Stellungnahmen und Behandlung der Stellungnahmen zu den Bebauungsplänen und Örtlichen Bauvorschriften

Gemeinde Kusterdingen, Landkreis Tübingen

„Dorfbereich Jettenburg, Teilbereich 4, 2. Änderung“

Stellungnahmen zur öffentlichen Auslegung	Behandlung der Stellungnahmen
I.	Behörden und sonstige Träger öffentlicher Belange	Frist vom 06.04.2021 – 06.05.2021

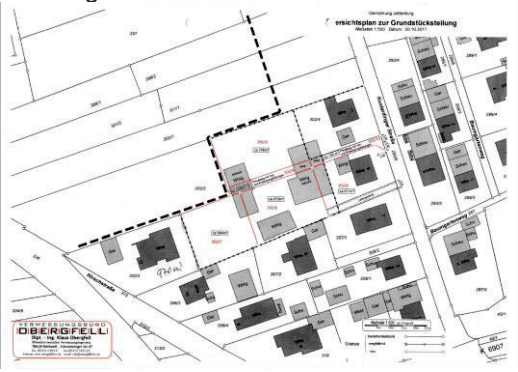
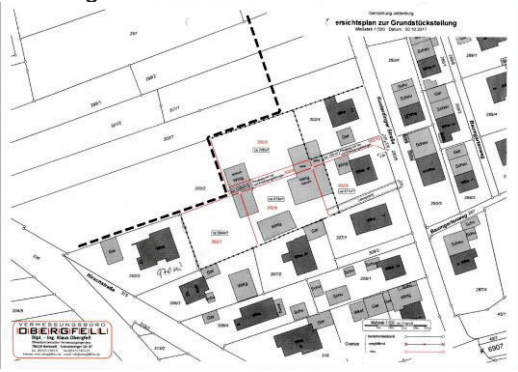
2.1.4.4	IV. Rechtswidrigkeit sonstiger zu pauschaler Festsetzungen Gleiches gilt für die pauschalen sonstigen Festsetzungen, insbesondere - zu einer Längenbeschränkung für ausschließlich landwirtschaftlich und ausschließlich gewerblich genutzte Gebäude im Rahmen der Bauweise im Bebauungsplan; - zur Begrenzung der Anzahl der „ im rückwärtigen Bereich dieser Grundstücke (hinter der straßenabgewandten Fassade des Hauptgebäudes) “ auf „ max. 4 Stellplätze “; diese Vorschrift ist zudem unbestimmt, weil bei Eckgrundstücken unklar bleibt, welches denn die "straßenabgewandte Fassade des Hauptgebäudes" sein soll. - aber auch für eine einheitliche Regulierung von Dachaufbauten (Gauben) auf den Satteldächern	Ganz generell gelten die Ausführungen zur vorstehenden Ziffer entsprechend. Bauweise: Längenbeschränkung Es ist jetzt insgesamt keine gewerbliche oder landwirtschaftliche Bebauung mit einer Baulänge von mehr als 26 m gewollt, weil Baukörper mit solchen Nutzungen in dieser Größe in Innerortslagen häufig zu Problemen zu führen geeignet sind. Stellplätze im rückwärtigen Bereich der Grundstücke Der Einwand der fehlenden Klarheit der Regelung trifft nicht zu – auf einem Eckgrundstück gibt es zwei straßenabgewandte Fassaden, für die die Begrenzung der Stellplatzanzahl gilt. Dachaufbauten

Stellungnahmen zur öffentlichen Auslegung	Behandlung der Stellungnahmen
	<ul style="list-style-type: none"> - oder für die Herstellung von Stellplätzen und Garagen in dem Entwurf der örtlichen Bauvorschriften. - Eine willkürliche und nicht für nahezu das gesamte Gemeindegebiet einheitlich mögliche Begrenzung ist auch die örtliche Bauvorschrift, wonach ab 11 erforderlichen Stellplätzen Tiefgaragen zu erstellen sind. Stattdessen müsste auch dies in Abhängigkeit von den konkreten topografischen Verhältnissen und der Baugrundstücksgröße, der Dichte des ruhenden Verkehrs und der von ihm ausgehenden Belastungen abgewogen werden. <p>Rechtswidrig ist schließlich auch die örtliche Bauvorschrift, wonach nicht überbaute Flächen „als Zier- und Nutzgärten ... zu unterhalten“ seien. Denn zum Erlass von örtlichen Bauvorschriften über die Unterhaltung von Gärten ermächtigt die angegebene Norm des § 74 Abs. 1 Nr. 3 LBO gerade nicht.</p>	<p>Die Festlegung zu Dachaufbauten wird in der aktuellen Änderung nur redaktionell zur Klarstellung angepasst. Die allgemein gehaltenen Vorgaben können in allen Dorfbereichsplänen zur Anwendung kommen und dienen der Erhaltung des dörflichen Charakters.</p> <p>Stellplätze und Tiefgaragen</p> <p>Warum es einer Differenzierung z.B. nach der Grundstücksgröße für Neubauten bei der Festlegung über notwendige Tiefgaragen bedürfen soll, ist nicht ersichtlich.</p> <p>Die Festlegung zur Anzahl der Stellplätze pro Wohneinheit wird nicht geändert. Ab einer Anzahl von mehr als zehn erforderlichen Stellplätzen pro Wohngebäude ist eine Tiefgarage zu erstellen. Ab einer gewissen Größe der Tiefgarage darf die Anzahl der Wohnungen erhöht werden. So soll erreicht werden, dass möglichst viele Autos unterirdisch abgestellt werden, damit um die Gebäude herum mehr Platz zum Spielen von Kindern, für Begegnungen und zum Aufenthalt etc. verbleibt.</p> <p>Bei typischen Mehrfamilienhäusern mit maximal fünf bis sechs Wohnungen werden in der Regel maximal zehn Stellplätze notwendig. Diese Anzahl von Stellplätzen darf oberirdisch erstellt werden. Für größere Mehrfamilienhäuser, bei denen mehr als zehn Stellplätze notwendig sind, ist die oberirdische Unterbringung dieser Stellplätze im Ortsbereich städtebaulich nicht mehr vertretbar. Darum sind ab elf erforderlichen Stellplätzen Tiefgaragen zu erstellen. Diese Vorgaben sind bei allen Dorfbereichsplänen anwendbar und unabhängig von der Lage bei einer Nachverdichtung mit größeren Mehrfamilienhäusern notwendig, um das Ortsbild zu erhalten.</p> <p>Unterhaltung von Gärten <i>Der Begriff der Unterhaltung wird auf den zutreffenden Hinweis gestrichen.</i></p> <p>Die folgende bislang bereits enthaltene Passage in Punkt 8. der Örtlichen Bauvorschriften wird ersatzlos gestrichen: „...Zier- und Nutzgärten anzulegen und zu unterhalten.“</p> <p>BV: wird teilweise berücksichtigt</p>
